六角ボルトM6を
一部変更しました

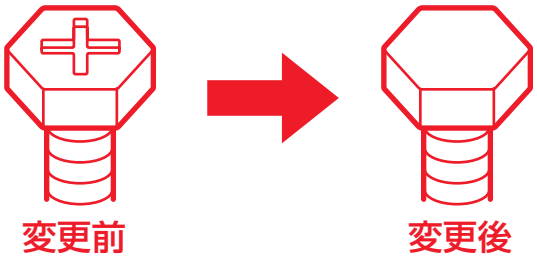
六角ボルトの施工をドライバーではなく、必ずスパナなどを使用して締め付けていただくために、ねじ頭の十字溝を十字溝なしに変更しました。
